Mission régionale d'autorité environnementale  
CENTRE - VAL DE LOIRE

**Avis délibéré  
sur le projet de la Ferme Eolienne des Champs de Baudres à  
Baudres (36)  
Autorisation environnementale**

N°MRAe 2021-3806

*Localisation des éoliennes (source : mise à jour complémentaire, page 4)*

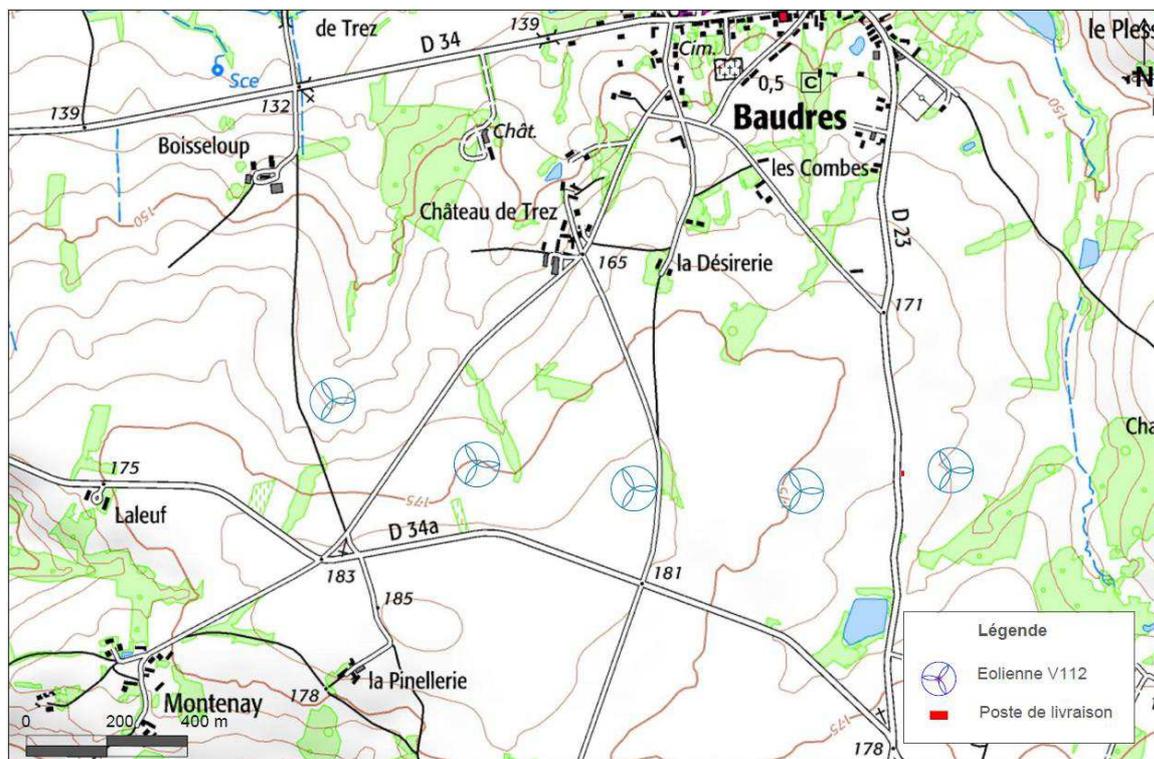
L'habitation la plus proche est située au lieu-dit « Château de Trez » sur la commune de Baudres, à 521 m à l'est de l'éolienne E2 du projet.
